Oggetto: [ID_VIP 4097] Valutazione preliminare ai sensi dell'art. 6, c.9 del D.Lgs. 152/2006 - Interramento parziale linea 220 kv T.225 Glorenza - Tirano-Premadio nel comune di Prato allo Stelvio (BZ) – Comunicazione esito valutazione.

NOTA TECNICA

Oggetto della richiesta di valutazione preliminare

Fig.1 Inquadramento dell'intervento con tratto aereo da demolire (in verde) e tratto da realizzare in cavo (in viola). In rosso, la perimetrazione dell'area parco.

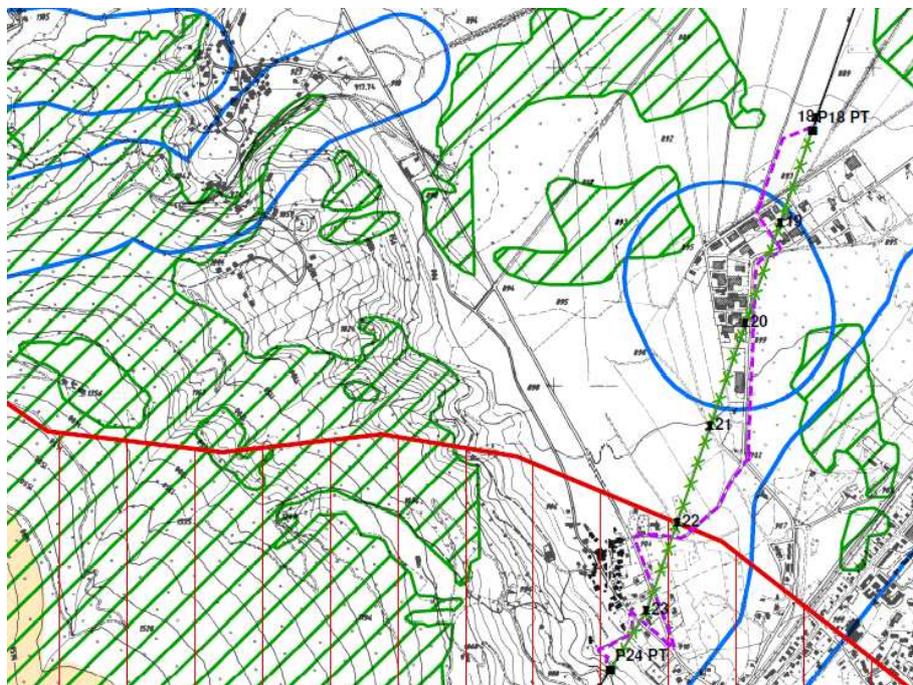
- Un tratto di tracciato in cavo, per circa 750 m, ed un tratto di 660 m di dismissione della linea esistente, per la quale è prevista la rimozione dei sostegni 19 e 20 ricadono nelle aree di rispetto di 150 m dalle sponde dei fiumi, torrenti e corsi d'acqua (art. 142 c. del D. Lgs. 42/2004);
- L'eliminazione dei sostegni 22 e 23, la predisposizione del nuovo sostegno P24, la dismissione di circa 510 m della linea aerea, la realizzazione del cavo interrato per una lunghezza pari a 980 m, ricadono in area protetta del Parco nazionale dello Stelvio tutelata ai sensi della lettera f dell'art. 142 del D.Lgs.42/04;

- Diverse aree tutelate dal Piano paesaggistico del Comune di Prato allo Stelvio, classificate come "zona agricola di interesse paesaggistico" e "zone di rispetto", sono presenti, come meglio dettagliato nella lista di controllo. A 700 m dall'intervento vi è anche una zona umida, creatasi per effetto del trasporto di acqua e detrito del torrente di Solda che è tutelata come biotopo all'interno del Piano Paesaggistico;
- I territori coperti da boschi, tutelati ai sensi dell'art. 142, lettera g) del D. Lgs. 42/04 sono distanti circa 120 m dal nuovo tracciato in cavo, mentre le aree montuose eccedenti i 1600 m s.l.m, tutelate ai sensi dell'art. 142, lettera d) del D. Lgs. 42/04, sono distanti circa 1400 m.
